GIUBILEO 2000 - Autostrada del Grande Raccordo Anulare
Lavori di adeguamento a tre corsie per ogni senso di marcia dal Km 38 + 000
al Km 67 + 500
Lotto 23B – Lotto 22A – Lotto 19 – Lotto 18B – Lotto 16 / 17 / 17bis

Attuazione prescrizioni DECRETO VIA n. 2885 del 25.09.1997

Relazione

AGG. Agosto 2015

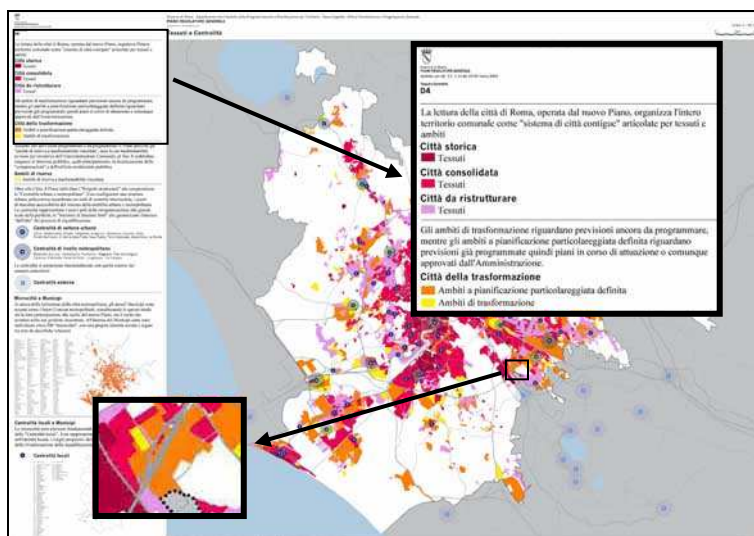
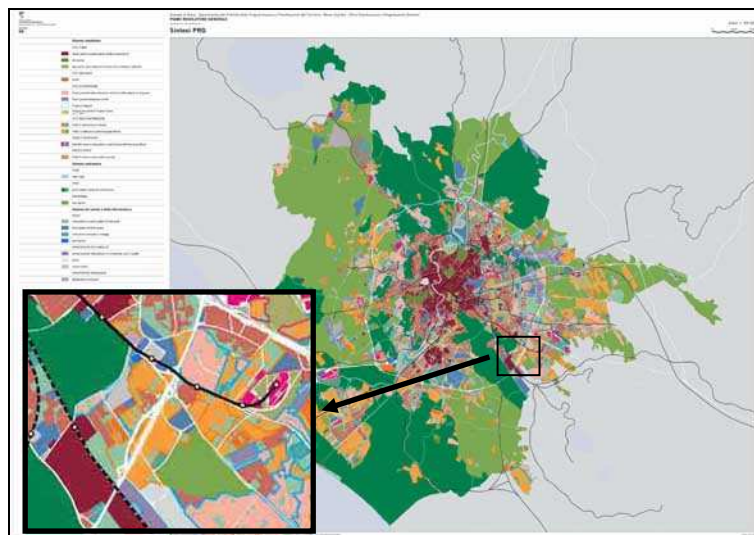
Fase 1: l'ANAS procederà allo sdoppiamento della attuale sede stradale mediante realizzazione, dal lato interno, di una bretella costituita da tre corsie di marcia e da due aree per sosta di emergenza; alla realizzazione delle aree di svincolo all'inizio e fine deviazione come indicato nelle previsioni progettuali:

Fase 2: all'adeguamento a sei corsie di marcia e due di emergenza dell'originaria sede del GRA da realizzarsi entro il quinquennio della data del presente accordo, successivamente alla predisposizione dei collegamenti di raccordo del GRA alla viabilità locale, secondo le scadenze ed i finanziamenti stabiliti dalla Commissione per Roma Capitale;

Nell'ambito dei lavori Giubilari fu completata la prima fase costituita dallo sfiocciamento delle due carreggiate del GRA, delle quali la carreggiata esterna è rimasta, allargata sulla sede esistente, mentre la carreggiata interna è stata realizzata in variante e senza richiedere lo spostamento delle attività produttive presenti nell'area limitrofa denominata dei lampadari.

SITUAZIONE ATTUALE SCAVALCO GRA

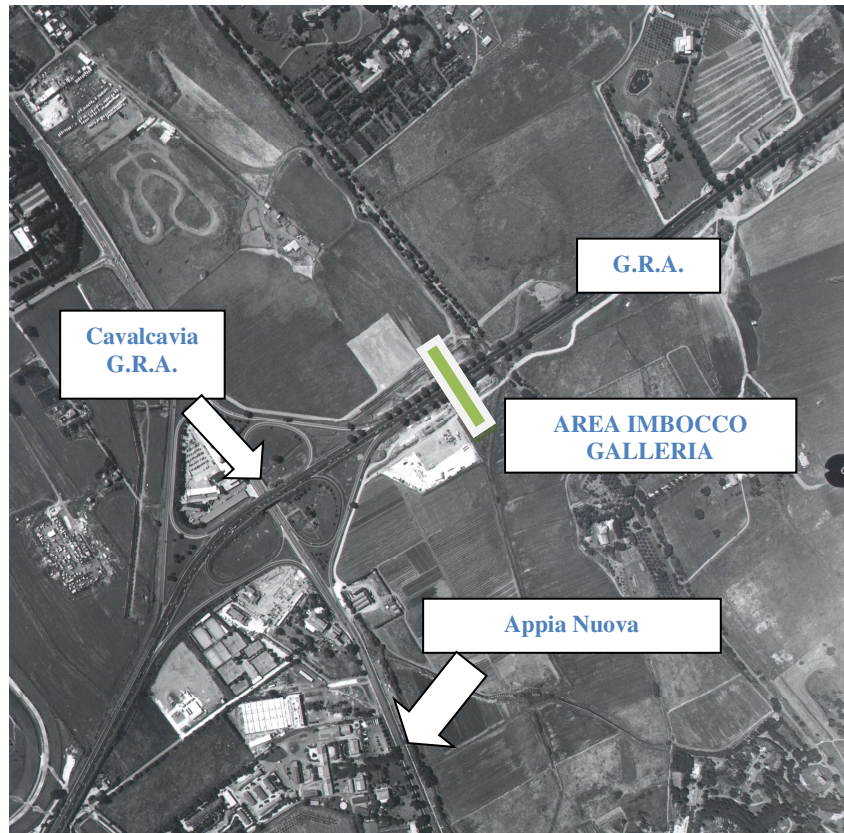
Si ritiene necessario, quale misura cautelativa a salvaguardia della risorsa idrica sotterranea, che prima dell'inizio dei lavori e per tutta la durata degli stessi sia attrezzato un piezometro, ubicato nella posizione più idonea in prossimità della galleria, attraverso il quale sia tenuto sotto osservazione il livello della falda idrica giacente alla profondità di circa 40 metri e siano compiuti prelievi ed analisi periodiche dell'acqua con la specifica finalità di controllare che le caratteristiche chimiche e batteriologiche originarie non subiscano modifiche per effetto delle attività di progetto.

Durante i lavori è stato attrezzato un piezometro in prossimità della galleria per tenere sotto osservazione e salvaguardare la falda idrica ed i reflui inquinanti.

Un sistema di raccolta tutt'ora evita che i reflui inquinanti provenienti dalla piattaforma possano compromettere l'area di concessione mineraria della Fonte delle Capannelle.

Si riportano di seguito gli stralci Planimetrici Ante e Post-operam degli svincoli Ostiense - Via del Mare:

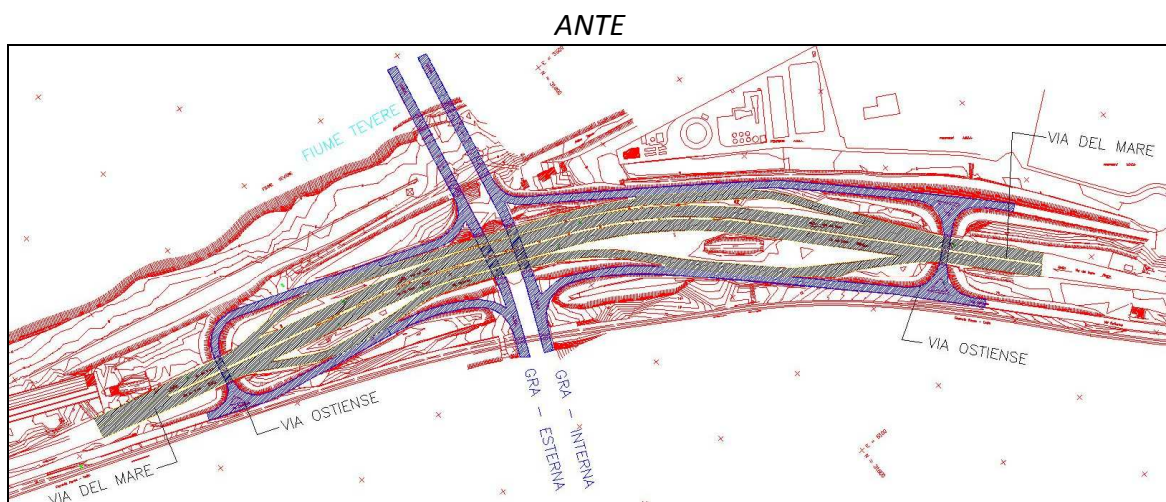
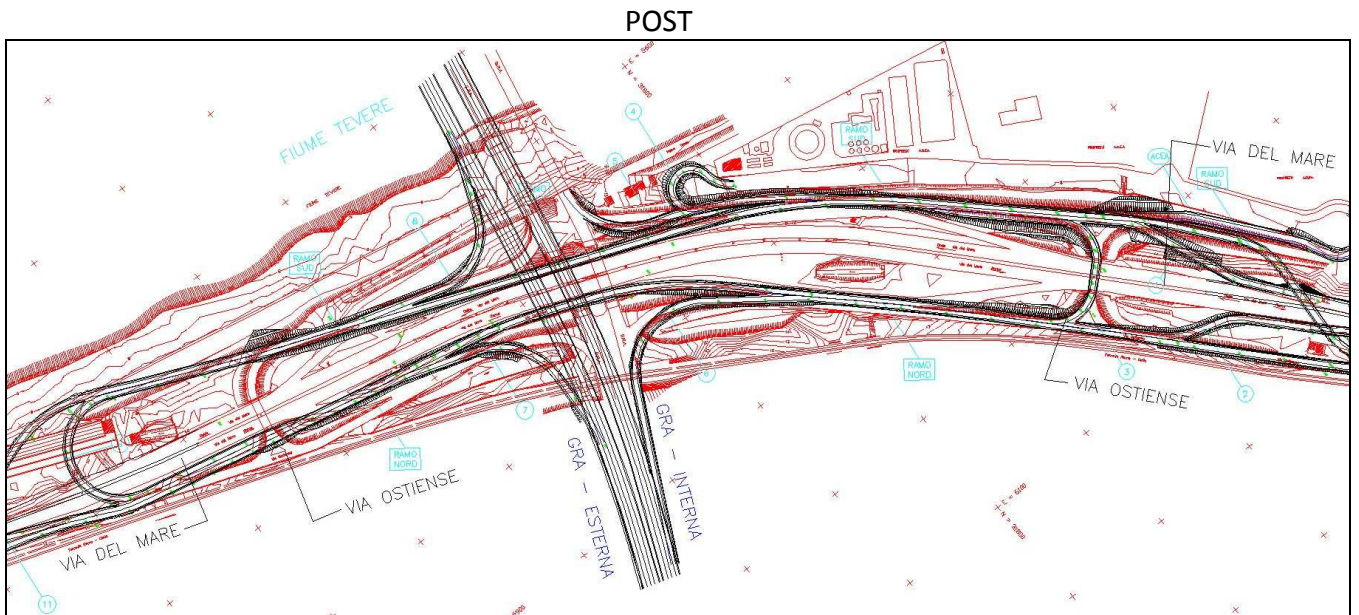
Svincolo Ostiense - Via del Mare: Nel Progetto Esecutivo e, quindi, nel corso dei lavori in merito alla richiesta relativa alla semplificazione delle geometrie di svincolo GRA – SS.SS. 8 – 8 bis si ritiene di aver ovviato alla apparente complessità della geometria dello svincolo mediante il progetto e l'esecuzione della segnaletica che ha privilegiato segnaletica di preavviso, di direzione e di corsia del tipo "a portale" al fine di una più immediata comprensione per l'utenza, ed inoltre si è ottemperato alle prescrizioni di connettere le rampe del GRA alla sola Via Ostiense.

Schema scambio complanari esterna ed interna

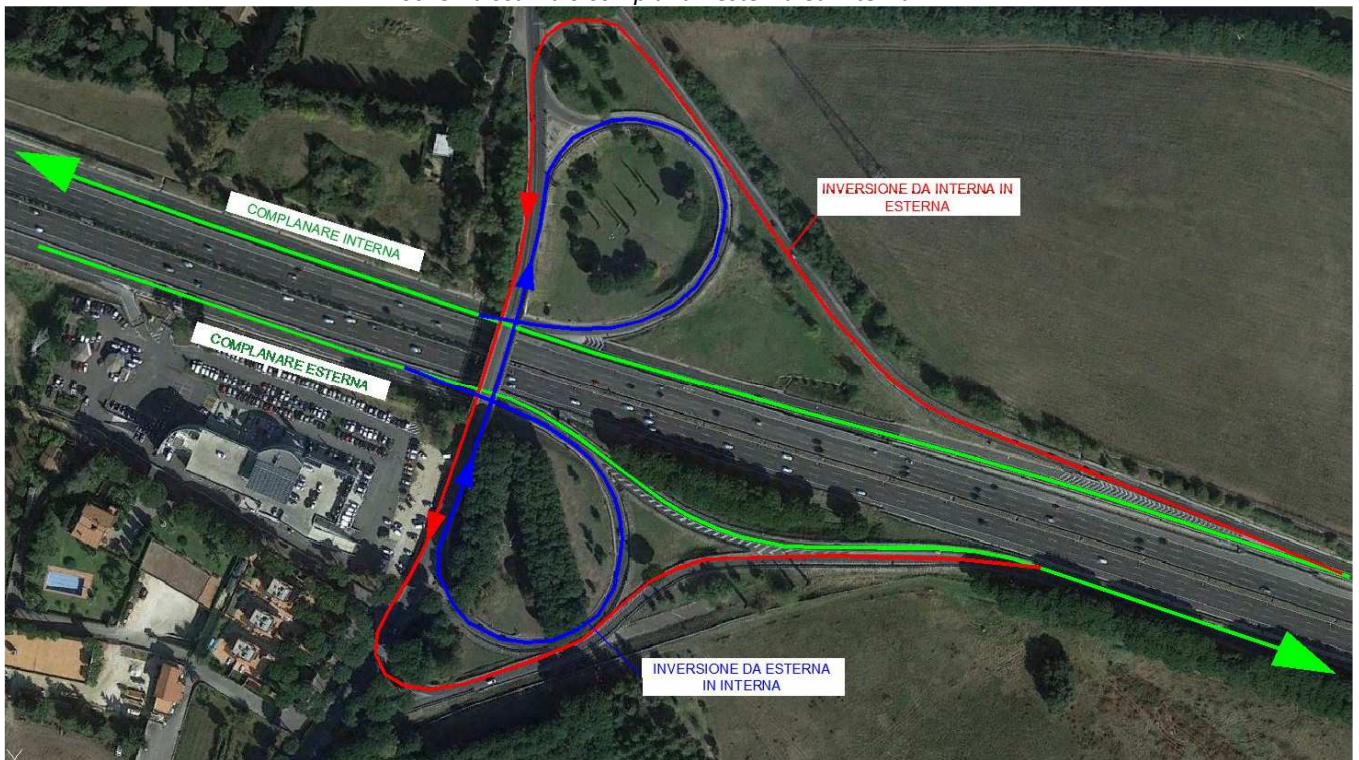
Lotto 23b: dovrà essere assicurato il collegamento dalle carreggiate interne verso le complanari esterne (non previsto dal progetto in questo tratto) per assicurare adeguati percorsi di ritorno e vie di rapido smaltimento in caso di incidenti e blocchi di traffico

Nel Progetto Esecutivo e, quindi, nel corso dei lavori il richiesto collegamento tra carreggiate interne e complanari esterne è stato realizzato al Km 63+800 in corrispondenza dello Svincolo della Pisana ed inoltre è stata mantenuta la soluzione che prevede analogo scambio al km 62+800 avente preciso scopo funzionale per la presenza della vicina inversione di marcia e di un precedente scambio con direzioni rispettivamente invertite, al km 61+700.
